MESURE DE CORRECTION URGENTE SUR LES DISPOSITIFS MÉDICAUX NOTIFICATION IMPORTANTE DE SÉCURITÉ AUX UTILISATEURS

Objet :	Détachement potentiel du capot de la gaine centrale du bras
Nom commercial du produit concerné :	Accélérateur linéaire haute énergie Clinac® Varian (H14, H27, H29)
Identifiant de référence / FSCA :	CP-03412
Date de la notification :	2011-09-12
Type d'action :	Notification et mesure de correction
Pour plus d'informations sur les dispositifs concernés :	Reportez-vous à l'annexe.

Figure 1 : Verrouillage des capots de la gaine centrale et des épaules.

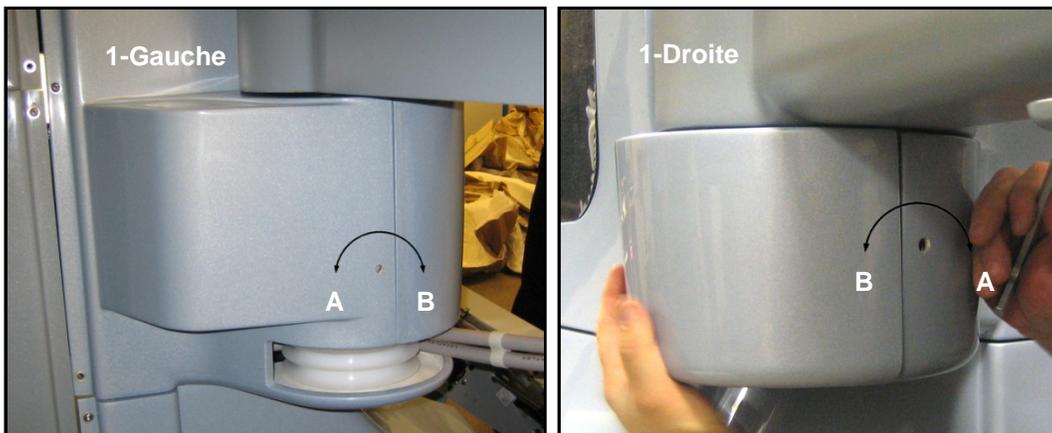
- 1.1. Assurez-vous que les loquets du capot de l'épaule gauche et droite sont correctement fixés aux capots.
- 1.2. Faites complètement pivoter le loquet du capot de l'épaule gauche dans le sens horaire vers la position B afin de le remettre en position initiale. Voir la Figure 1-Gauche.
- 1.3. Faites complètement pivoter le loquet du capot de l'épaule droite dans le sens anti-horaire vers la position B afin de le remettre en position initiale. Voir la Figure 1-Droite.

- 1.4. Installez le capot de la gaine centrale en poussant la partie supérieure vers l'intérieur pour fixer les plots de guidage et en faisant complètement pivoter les deux mécanismes de verrouillage vers la position A représentée dans les Figure 1-Gauche et Figure 1-Droite.
- 1.5. Une fois le capot en place, vérifiez que l'écart en haut et en bas de la « boîte de conserve » est uniforme.

REMARQUE : les coins supérieurs du capot de la gaine centrale sont dotés de plots de guidage et les coins inférieurs de loquets rotatifs. Vous devez faire pivoter les loquets d'un huitième ou d'un quart de tour supplémentaire après leur fermeture pour les verrouiller correctement. Procédez de même lorsque vous souhaitez libérer le loquet afin de réinitialiser le mécanisme de verrouillage. Si le loquet ne se connecte pas comme il faut, faites-le pivoter autant que possible dans le sens inverse des aiguilles d'une montre pour le remettre en position initiale, puis réessayez.

A.1 MISE EN GARDE : un mauvais verrouillage peut entraîner le détachement du capot de la gaine centrale et expose donc le patient à des risques de blessure.
